仕様変更のご案内

LHシリーズ 表面取付形表示灯

LHシリーズ表面取付形表示灯フラットタイプに使用している拡散フィルムの変更についてご案内いたします。

- 拡散フィルムの光沢状態

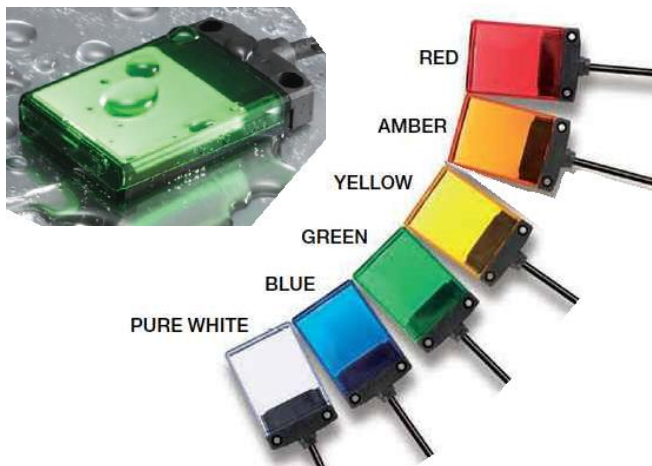
フィルム購買元からの廃止連絡により、拡散フィルムを変更します。

製品外観や点灯状態に変更はありませんが、内部の拡散フィルムの表面光沢が若干変わります。

変更前	変更後
<div style="text-align: center;"> <div style="border: 1px solid black; padding: 2px; display: inline-block;">光沢あり</div>  </div>	<div style="text-align: center;"> <div style="border: 1px solid black; padding: 2px; display: inline-block;">変更前より 少し 光沢が少ない</div>  </div>
